大・中型トラック 座席(シートサスペンション)のリコールについて

(届出日:令和8年10月29日、作業開始日:令和8年10月30日)　　リコール番号 5895

改善箇所説明図

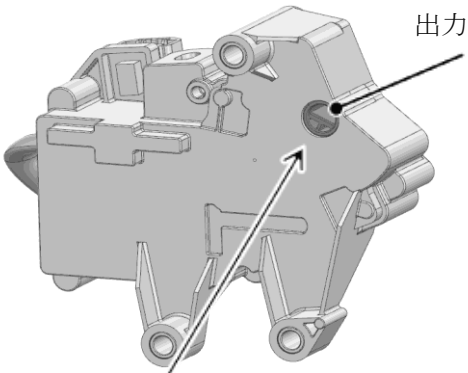
基準不適合発生箇所

運転者席において、シートサスペンションの設計検討が不十分なため、サスペンションロックを操作するためのアクチュエータの出力軸が破損し、サスペンションロックが解除されず座面の高さ調整ができなくなることがある。そのため、そのまま使用を続けると、車両走行振動等により内部のギアが外れ、意図せずサスペンションロックが解除されて座面が上昇または下降し、サスペンションロックが機能しなくなるおそれがある。

改善の内容:
全車両、アクチュエータを対策品に交換する。
